Addenda A-1

Projet : Réfection des douches, vestiaires femmes
Centre spatial John Chapman

*Women's showers renovation
John Chapman Space Center*

Date : Le 23 février 2021

6. Feuille A701 – Élévations et détails

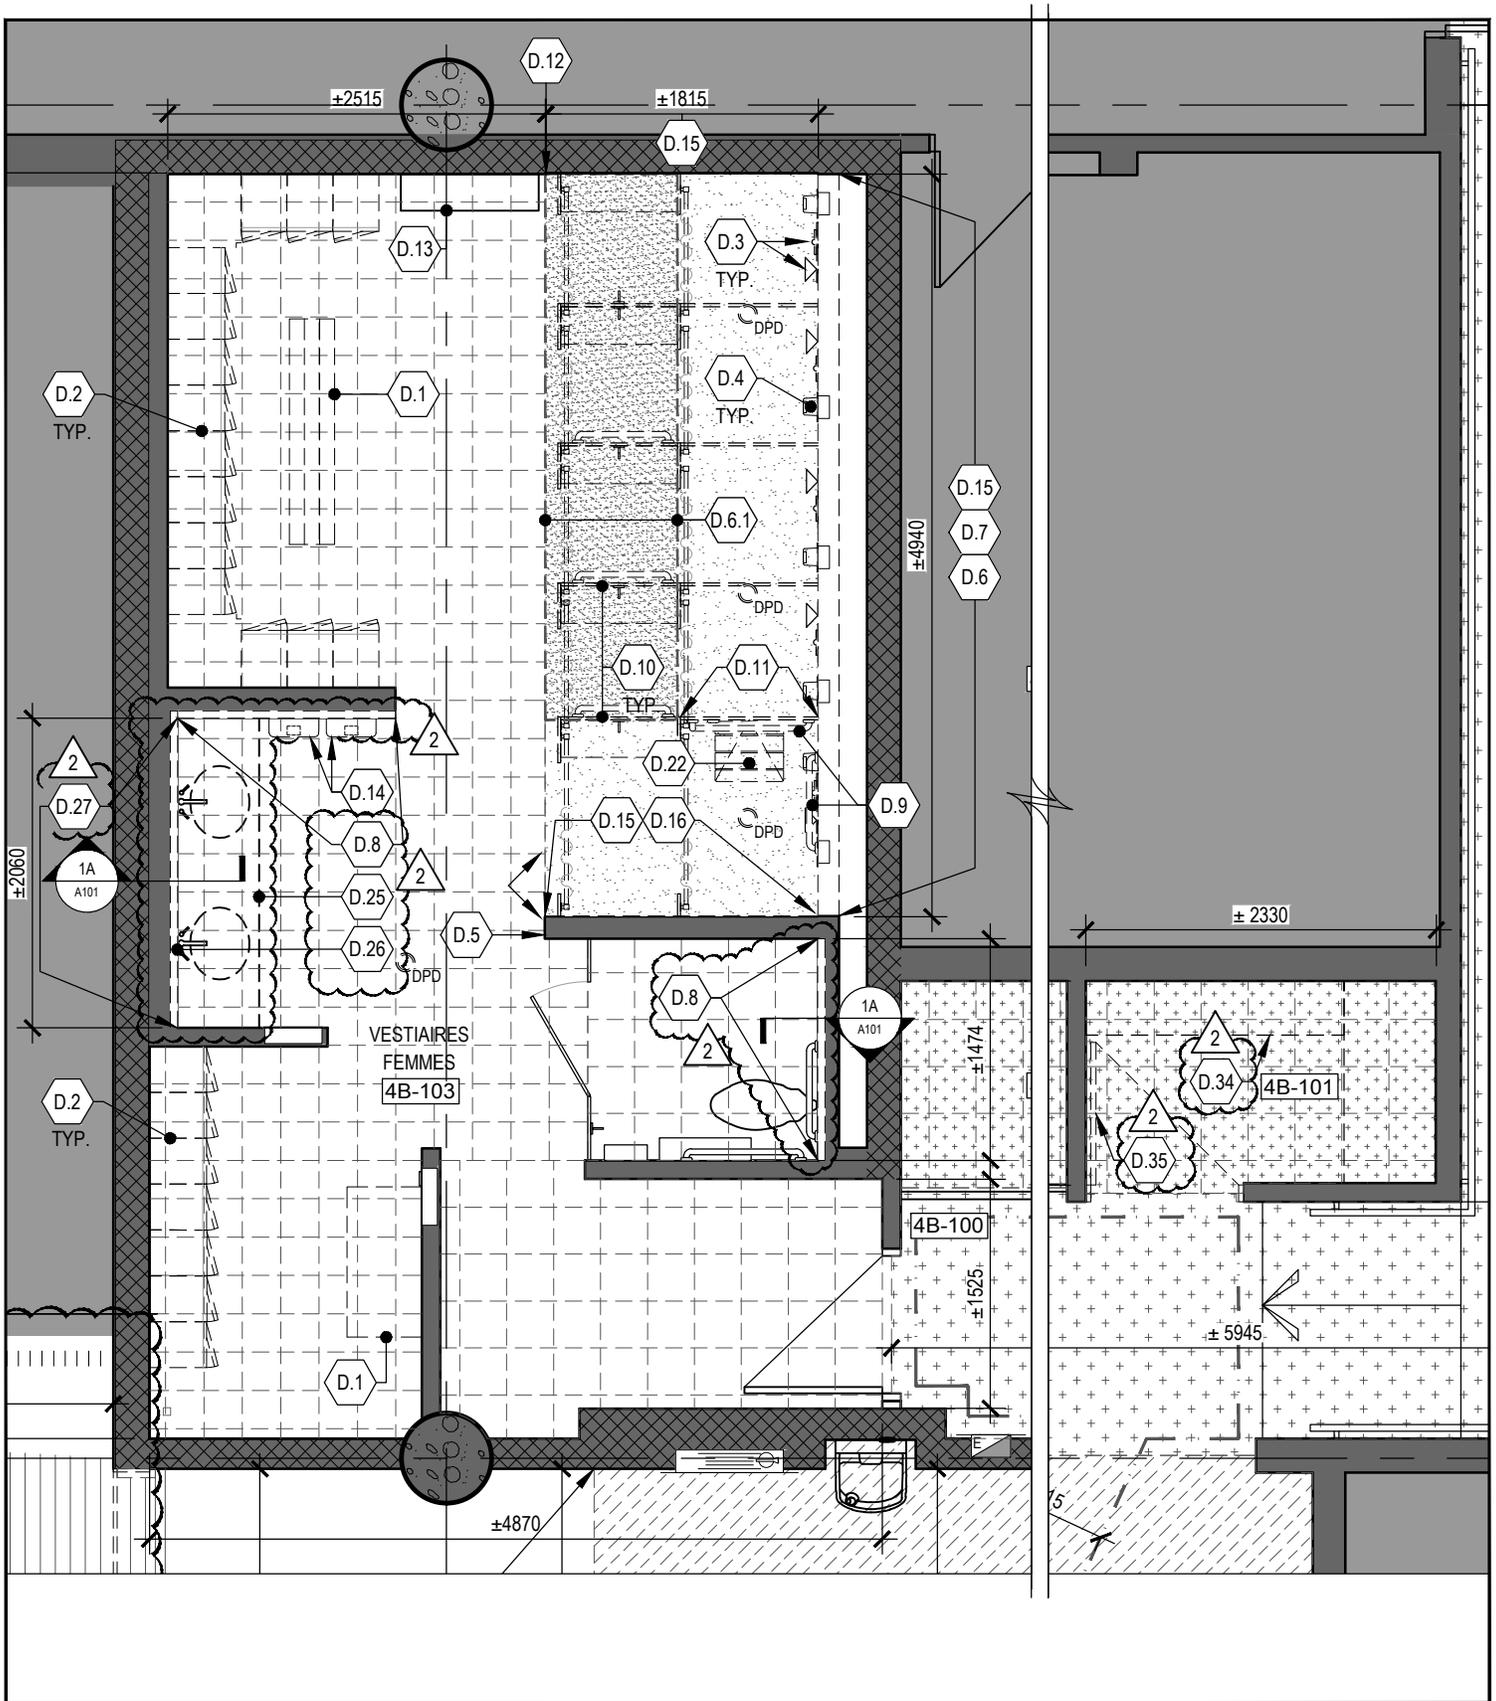
- .1 Sous la rubrique « LÉGENDE DES ÉQUIPEMENTS », le modèle de crochet de l'item 6 doit se lire comme suit : B-76717, ACIER INOXYDABLE FINI SATIN.

- .1 *Under the heading "EQUIPMENT'S LEGEND", the model for the hook of item 6 should read as follows: B-76717, SATIN-FINISH STAINLESS STEEL.*

Dessin:
ADD-A1.1
Feuille
Page 1 de 11

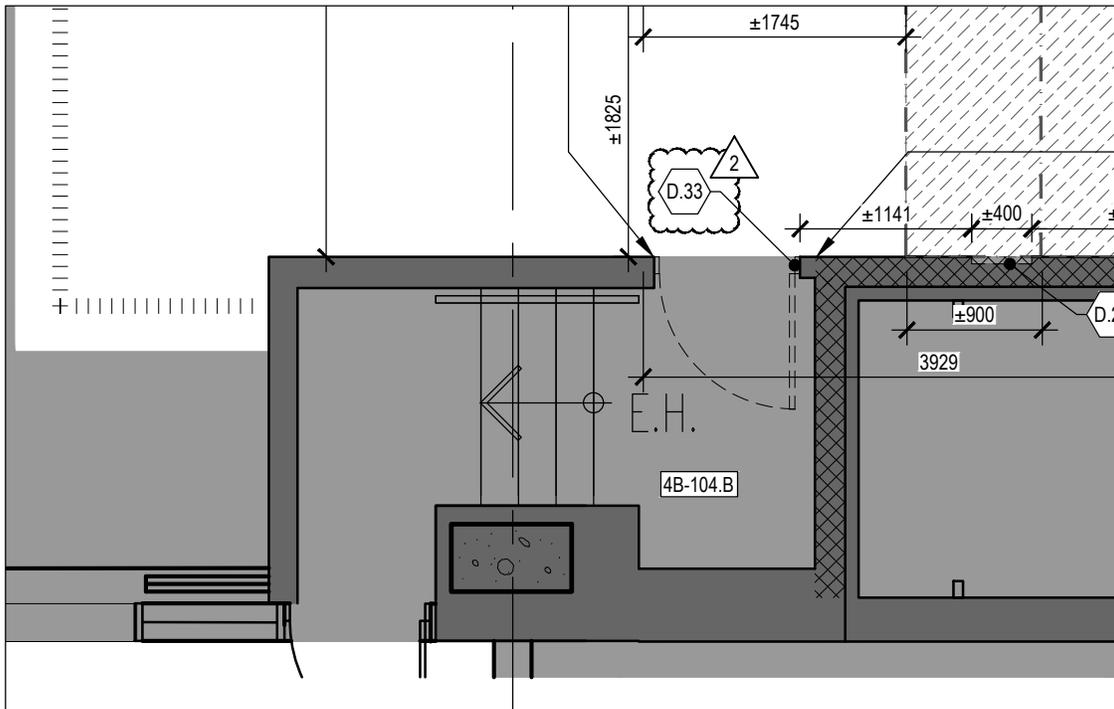
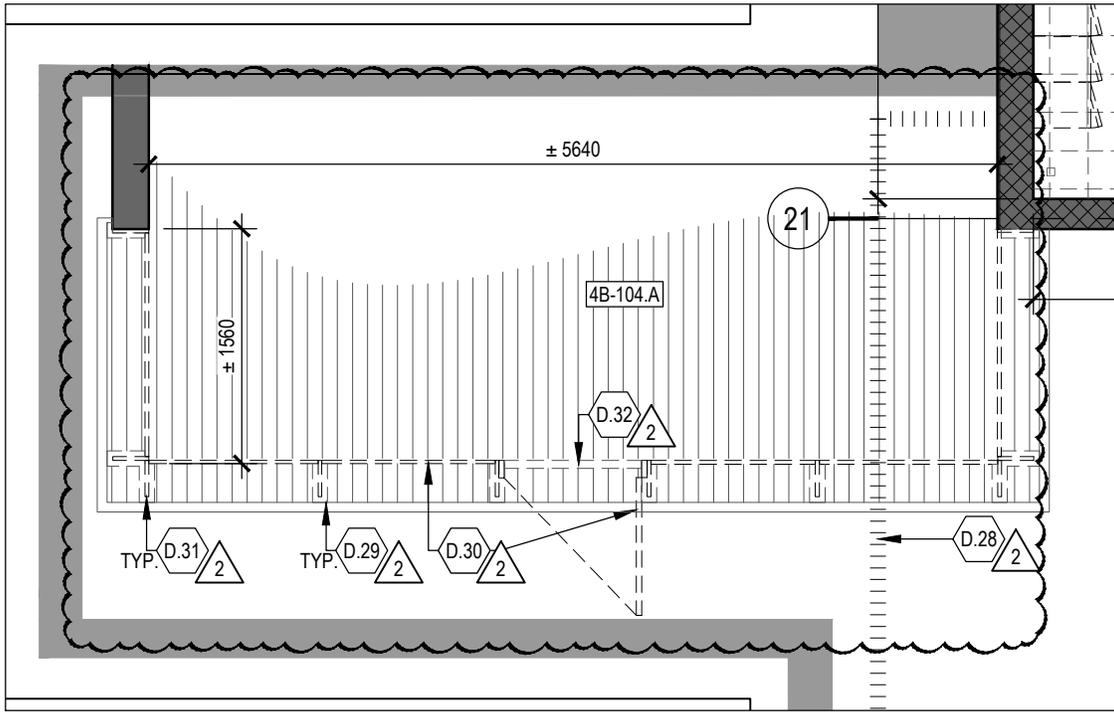
- .1 Voir croquis **ADD-A1.1 @ ADD-A1.3** pour les modifications suivantes :
- Vestiaire femmes 4B-103 : Travaux pour remplacement de la tuyauterie murale des lavabos et de la toilette ;
 - Rangement 4B-101 : Enlèvement des tablettes ;
 - Salle de squash 4B-104.A : Enlèvement de la cloison vitrée et de la porte ;
 - Vestibule extérieur du gymnase 4B-104.B : Enlèvement de la porte ;
 - Cloison temporaire de chantier.

- .1 See sketches **ADD-A1.1 @ ADD-A1.3** for the following modifications:
- Women restroom 4B-103: Work to replace the wall piping of lavatories and toilet.
 - Storage 4B-101: Removal of shelves.
 - Squash field 4B-104.A: Removal of the glass partition and the door.
 - Outdoor hall of the gym 4B-104.B: Removal of the door.
 - Temporary construction site partition.

D.8 FROM SLAB TO CEILING, PRACTICE AN OPENING INTO THE PARTITION TO ALLOW PIPING REPLACEMENT AND MOVE DETECTOR'S ELECTRICAL CONNECTION, SEE ELECTRIC AND MECHANIC. AVOID DAMAGING ADJACENT ELEMENTS AND FINISHES. COMPOSITION: CERAMIC, 16 mm GYPSUM, 16 mm PLYWOOD PANEL. 2

D.25 INTEGRATED LAVATORY AND CORIAN COUNTER TO BE REMOVED DELICATELY FOR REINSTALLATION.

D.26 UNDERNEATH THE COUNTER, PORTION OF THE PARTITION TO BE OPENED AS PER DESCRIBED INTO D.8 NOTE.

D.27 ABOVE THE COUNTERTOP, EXISTING CERAMIC AND FULL DIMENSION MIRROR TO BE KEPT INCACT.

D.28 TEMPORARY SITE PARTITION TO BE INSTALLED IN A WAY THAT WILL PRESERVE ADJACENT FINISHES. AT THE END OF THE WORKS, PARTITION TO BE REMOVED. ALL DAMAGED SURFACES ARE TO BE REFURBISHED.

D.29 SOLID WOOD PIECE FOR GLASS EMBEDDING TO BE REMOVED CAREFULLY. ADJACENT HARDWOOD FLOOR TO BE KEPT INTACT.

D.30 GLASS DOOR AND PARTITION TO BE DEMOLISHED, +/- 2440 HIGH. TAKE NECESSARY PRECAUTIONS TO AVOID DAMAGING EXISTING HARDWOOD FLOOR AND CEILING DROP.

D.31 GLASS BRACING PANNEL TO BE DEMOLISHED, +/- 2440 HIGH. 2

D.32 ALUMINUM SILL TO BE DEMOLISHED.

D.33 DOOR AND FRAME TO BE DEMOLISHED. TAKE NECESSARY PRECAUTIONS TO AVOID DAMAGING THE CONCRETE BLOCS WALL.

D.34 4 SHELVES TO BE REMOVED AND KEPT FOR REEINSTALLATION, SEE A201.

D.35 EXISTING DOOR TO BE REINSTALLED AFTRE EXCAVATION AND MECHANICAL WORKS, SEE A201.

Date
23 février 2021
Discipline
15315-51
Dessin
ADD-A1.3
Page 3 de 11

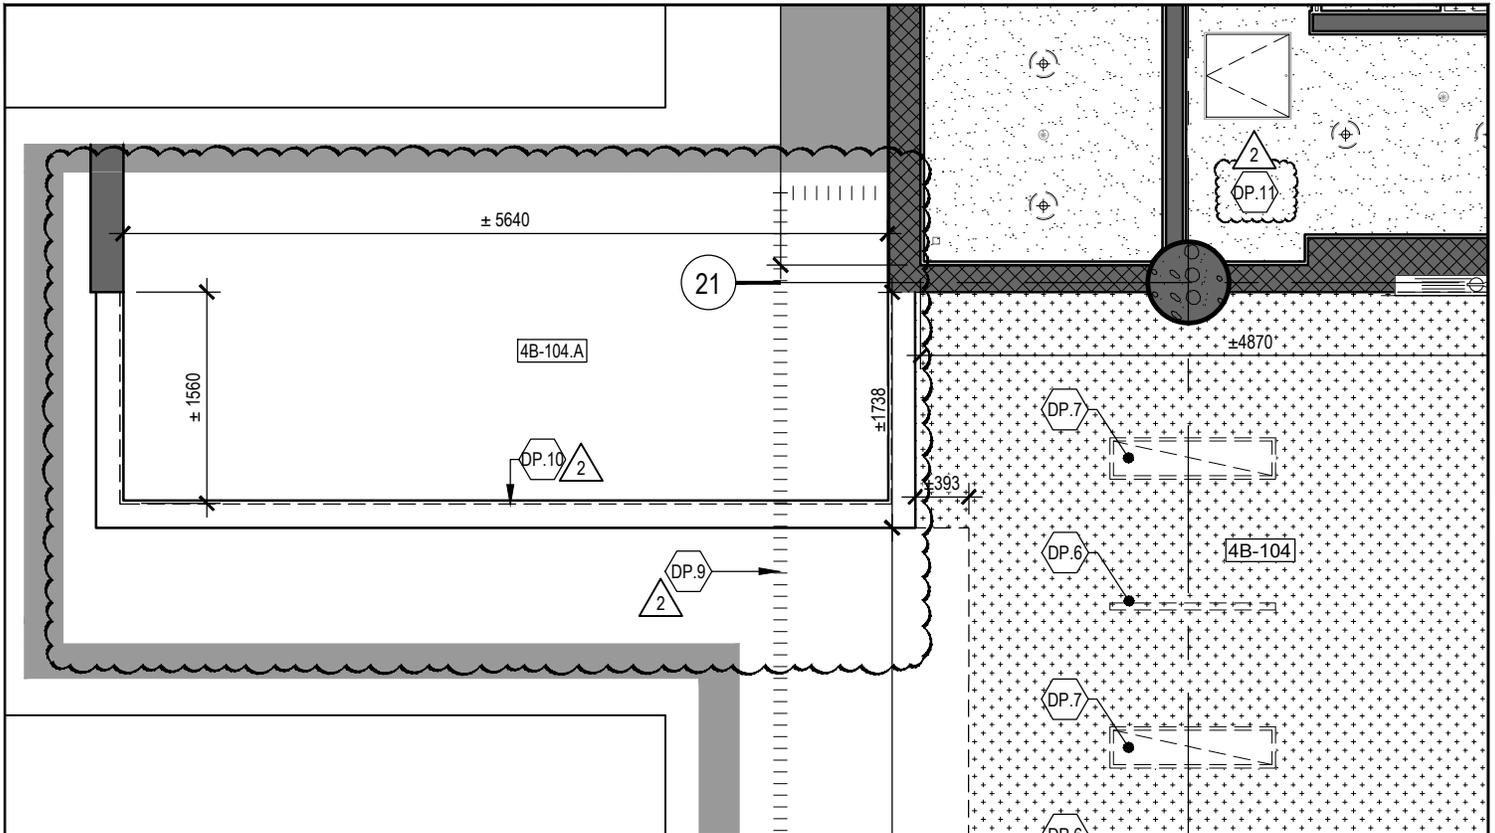
- .1 Voir croquis **ADD-A1.4** pour les modifications suivantes :
- Vestiaire femmes 4B-103 : Démolition supplémentaire de plafond de gypse ;
 - Salle de squash 4B-104.A : Enlèvement de la cloison vitrée et de la porte.

- .1 See sketch **ADD-A1.4** for the following modifications:
- Women restroom 4B-103: Additional demolition of gypsum ceiling.
 - Squash field 4B-104.A: Removal of glass partition and door.

- DP.9 TEMPORARY CONSTRUCTION SITE PARTITION, SEE A101.
- DP.10 CONTINUOUS GLAZING BEADS TO BE REMOVED. TAKE NECESSARY PRECAUTIONS TO PRESERVE ADJACENT SURFACES OF THE DROP CEILING. REMOVE ANY SILICONE JOINT.
- DP.11 ONE (1) SUPPLEMENTARY SQUARE METER OF THE GYPSUM CEILING TO BE DEMOLISHED FOR LAVATORY PIPING REPLACEMENT, SEE MECHANIC.

- DP.9 CLOISON TEMPORAIRE DE CHANTIER, VOIR A101.
- DP.10 PARCLOSES CONTINUS À ENLEVER DE CHAQUE CÔTÉ DU VERRE. PRENDRE SOIN DE NE PAS ENDOMMAGER LA SURFACE ADJACENTE DE LA RETOMBÉE. ENLEVER TOUTE TRACE DE SILICONE.
- DP.11 PRÉVOIR LA DÉMOLITION DE 1 m² SUPPLÉMENTAIRE DU PLAFOND DE GYPSE ENTRE LES DOUCHES ET LE MUR DU LAVABO POUR LE REMPLACEMENT DE LA TUYAUTERIE DES LAVABOS, VOIR MÉCANIQUE.

Date
23 février 2021
Discipline
15315-51
Dessin
ADD-A1.4
Page 4 de 11

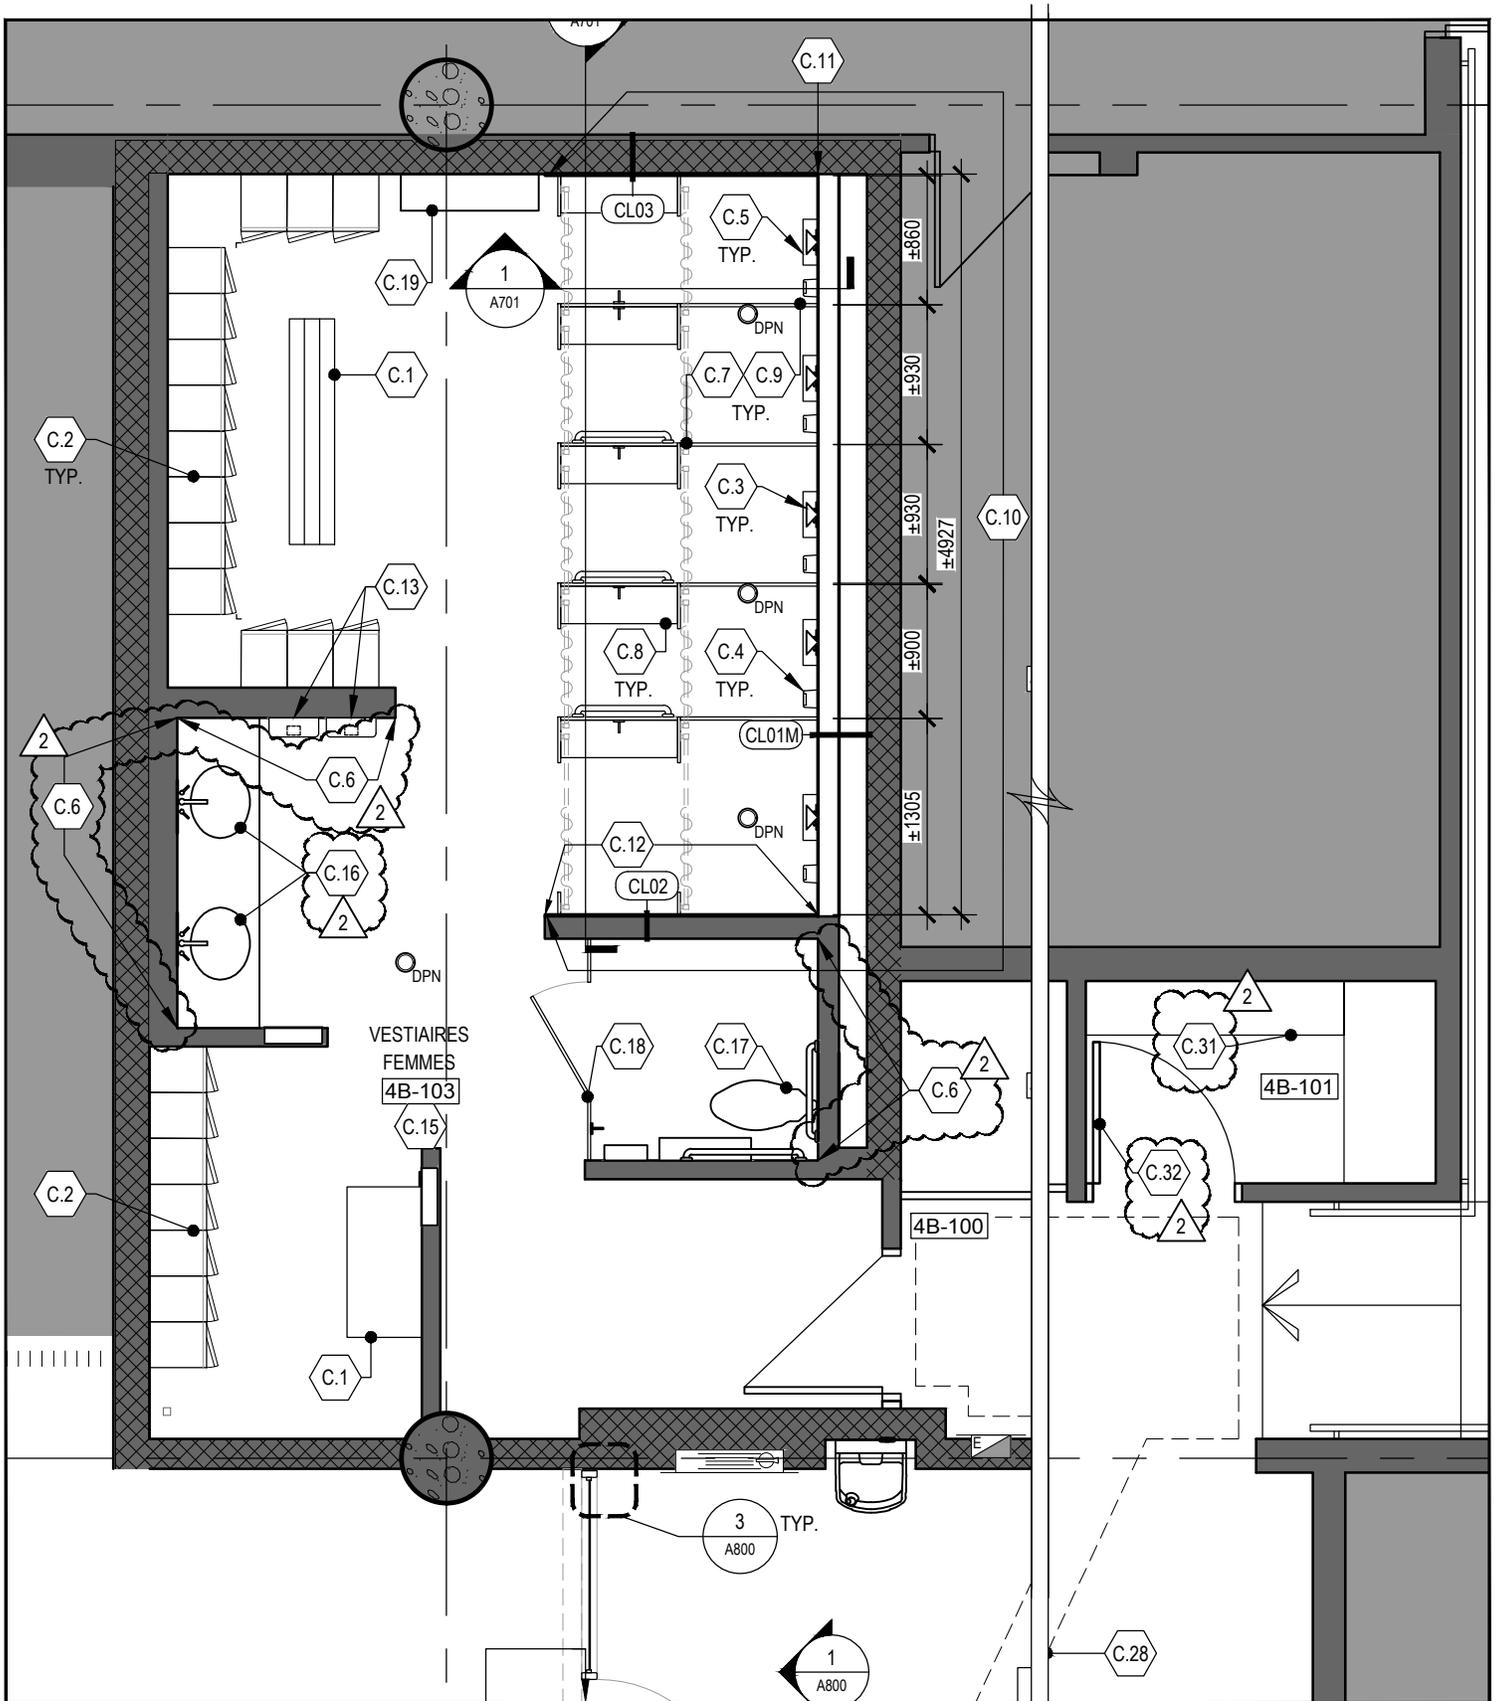
- .1 Voir croquis **ADD-A1.5 @ ADD-A1.7** pour les modifications suivantes :
- Vestiaire femmes 4B-103 : Travaux pour remplacement de la tuyauterie murale des lavabos et de la toilette ;
 - Rangement 4B-101 : Installation de nouvelles tablettes ;
 - Vestiaire accessible 4B-104.1 : Ajout d'une cavité technique pour installation du support de toilette.

- .1 See sketches **ADD-A1.5 @ ADD-A1.7** for the following modifications:
- Women restroom 4B-103: Work to replace the wall piping of lavatories and toilet.
 - Storage 4B-101: Installation of new shelves.
 - Accessible restroom 4B-104.1: Addition of a partition cavity for the installation of the toilet support.

ADD-A1.5

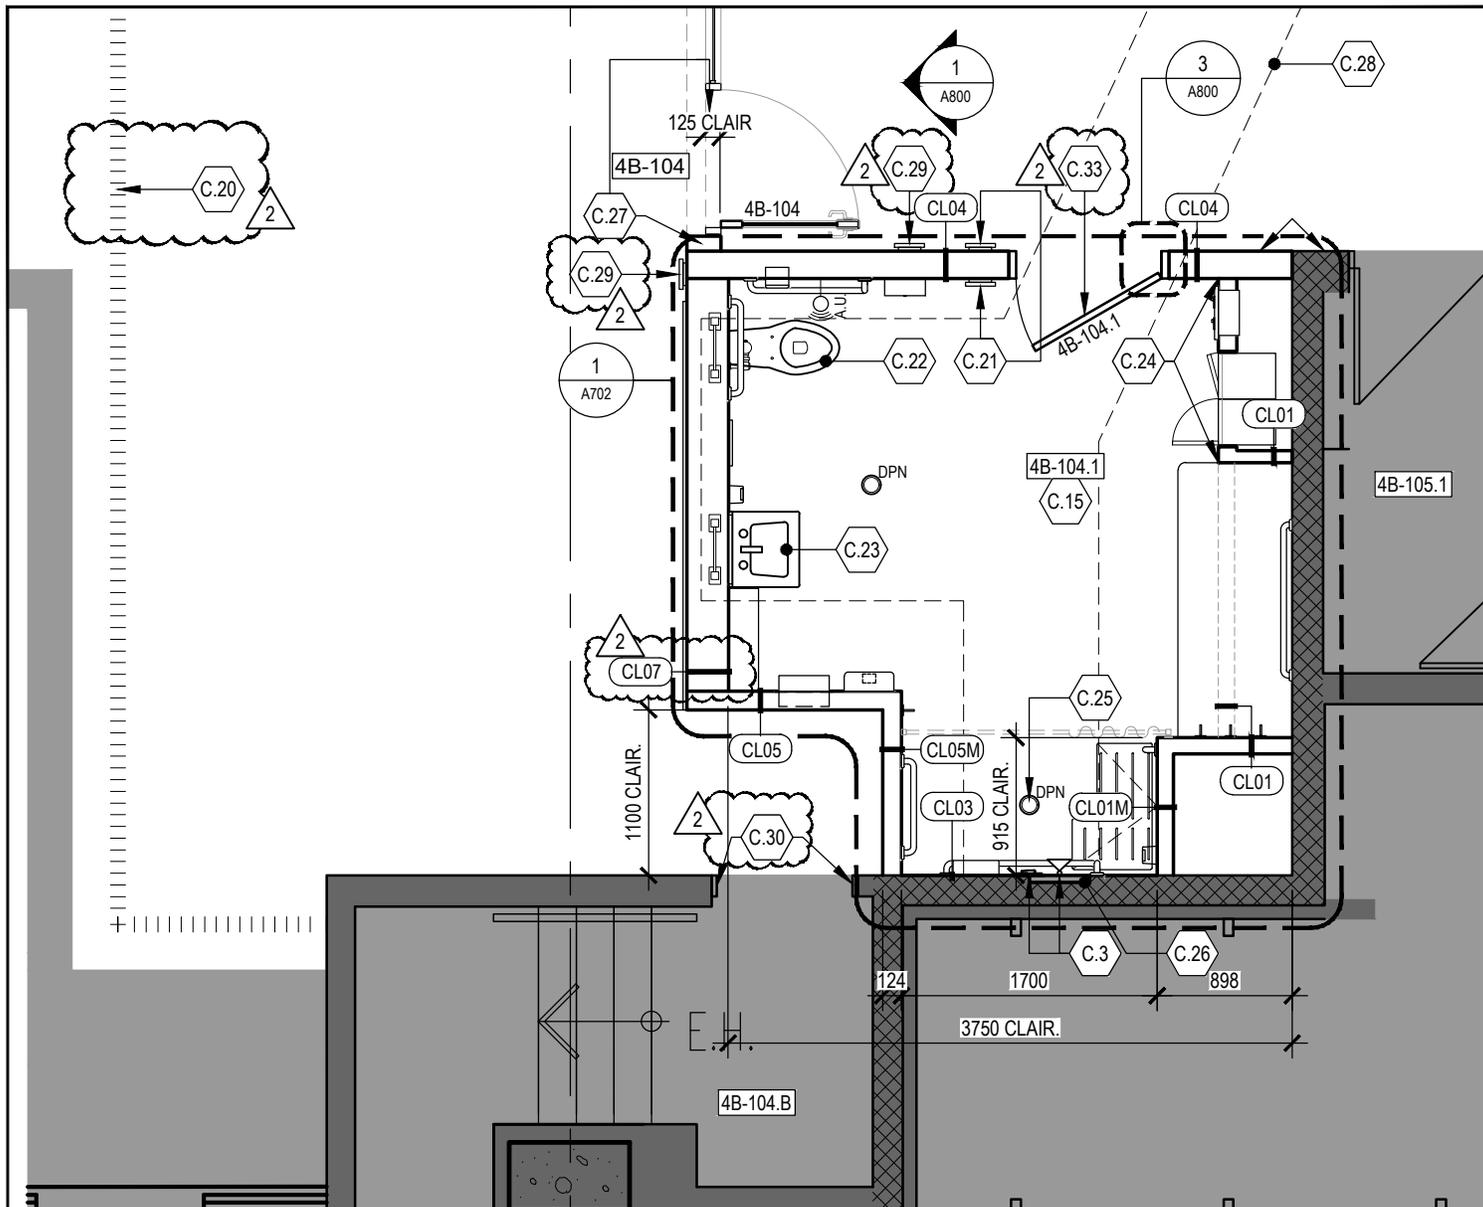
COMPOSITION TYPE 7 - CLOISON +/- 277 mm (DALLE @ DALLE)

- PANNEAU DE GYPSE 16mm
- PANNEAU DE GYPSE 16mm
- MONTANTS MÉTALLIQUES 92mm
- LAINE DE ROCHE
- ESPACE (VOIR MÉCANIQUE, RAPPROCHER LES MONTANTS AU MAXIMUM)
- MONTANTS MÉTALLIQUES 92mm
- LAINE DE ROCHE
- PANNEAU SUPPORT À CÉRAMIQUE *16mm
- CÉRAMIQUE (DALLE @ PLAFOND)
